## 浜岡原子力発電所

# 地震動の顕著な増幅を考慮する地震動評価について (コメント回答)

2020年12月22日

## 2020年7月31日 第882回審査会合コメント及び回答概要一覧

## （再掲）内陸地殻内地震としての検討

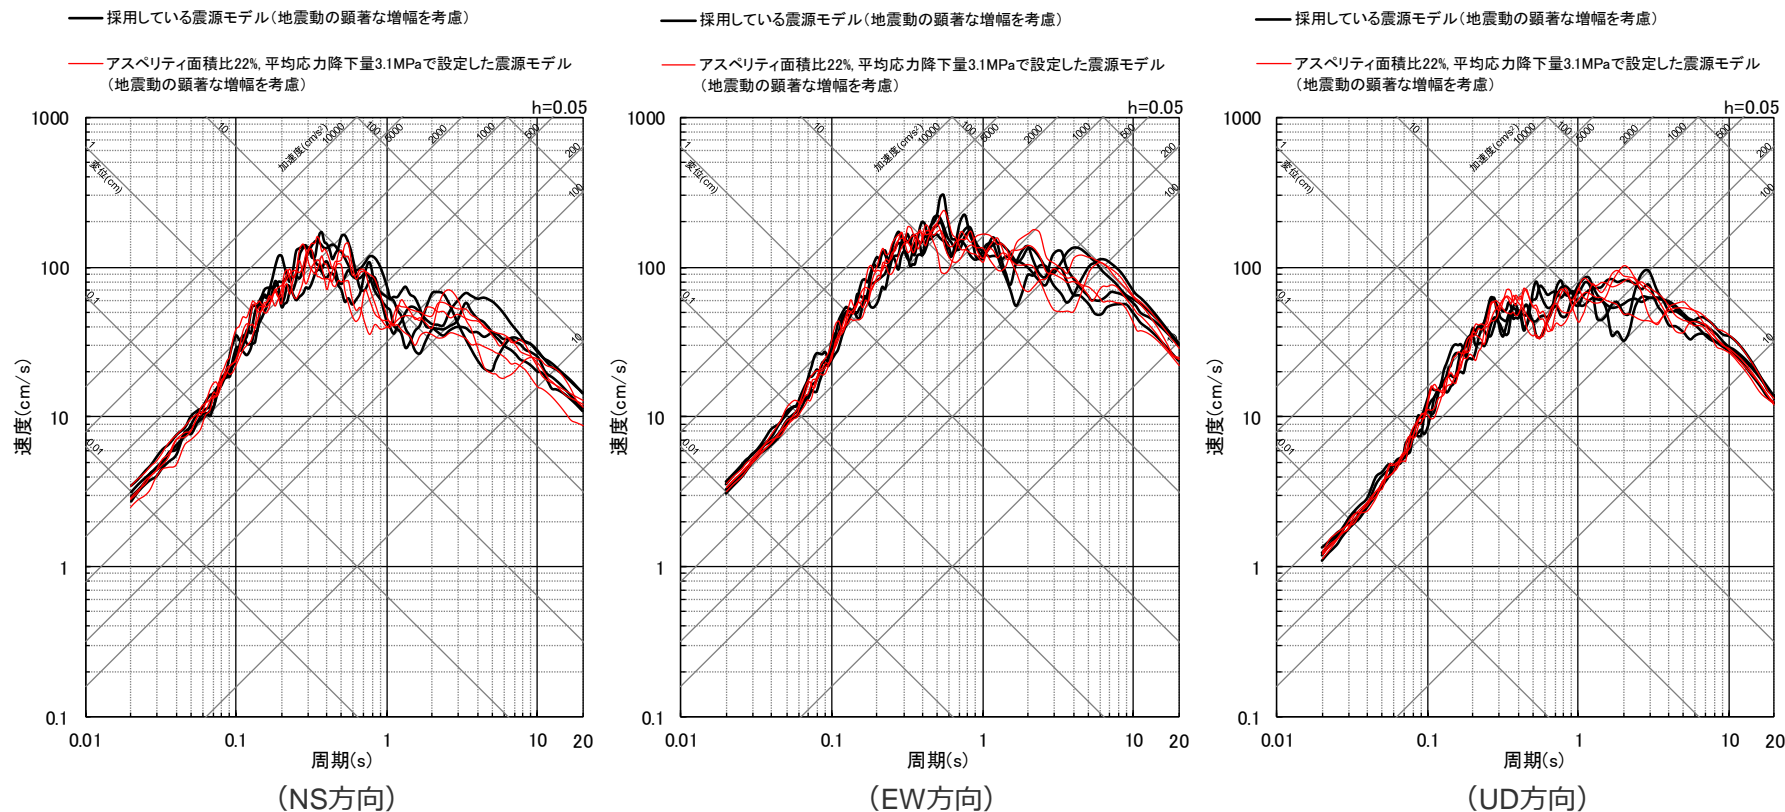
No.	コメント	回答概要	ページ
1	断層モデルを用いた手法及び応答スペクトルに基づく手法の地震動の顕著な増幅を考慮する地震動評価の結果について、実際に敷地で観測された増幅特性を踏まえ、その妥当性を説明すること。	「敷地における地震動の増幅特性」の審査で報告した地震観測記録の分析結果等を改めて示し、地震動の顕著な増幅の地震動評価への反映方法や保守的な評価の考え方を地震観測記録の分析結果との関係を整理して説明する。そのうえで、断層モデルを用いた手法及び応答スペクトルに基づく手法の地震動の顕著な増幅を考慮する地震動評価の結果の妥当性について、2009年駿河湾の地震（本震）における敷地の観測記録により確認した地震動の顕著な増幅の特性が地震動評価結果に反映されていること、地震観測記録の分析結果に対し地震動の顕著な増幅が保守的に考慮された地震動評価結果となっていることを説明する。	p.7～
2	応答スペクトルに基づく手法の地震動の顕著な増幅の反映に用いる水平動の応答スペクトル比において、断層モデルを用いた手法による地震動評価結果のNS方向とEW方向の平均を用いていることについて、どちらか一方が明らかに大きい場合は過小評価のおそれがあることから、それぞれの方向の応答スペクトル比を示すとともに、地震動評価への反映方法について考え方を整理して説明すること。	応答スペクトルに基づく手法の地震動の顕著な増幅の反映に用いる水平動の応答スペクトル比について、NS方向とEW方向の平均を用いる考え方を整理して説明するとともに、断層モデルを用いた手法による地震動評価結果のNS方向とEW方向の応答スペクトル比に大きな違いがないことを示す。	p.7～
3	御前崎海脚西部の断層帯の断層傾斜角の不確かさを考慮した震源モデルに係る強震動予測レシピにあるアスペリティ面積比22%及び平均応力降下量3.1MPaで設定した震源モデルの地震動の顕著な増幅を考慮した地震動評価における検討について、内陸地殻内地震単体での検討に加えて、プレート間地震との連動を考慮した地震動評価結果まで示すこと。	御前崎海脚西部の断層帯の断層傾斜角の不確かさを考慮した震源モデルに係る強震動予測レシピにあるアスペリティ面積比22%及び平均応力降下量3.1MPaで設定した震源モデルの地震動の顕著な増幅を考慮した地震動評価における検討について、プレート間地震との連動を考慮した地震動評価結果を示す。	p.200～

○ 採用している震源モデル（地震動の顕著な増幅を考慮）とアスペリティ面積比22%、平均応力降下量3.1MPaで設定した震源モデル（地震動の顕著な増幅を考慮）の統計的グリーン関数法による地震動評価結果の比較から、両者の地震動レベルは同程度となっていることを確認した。
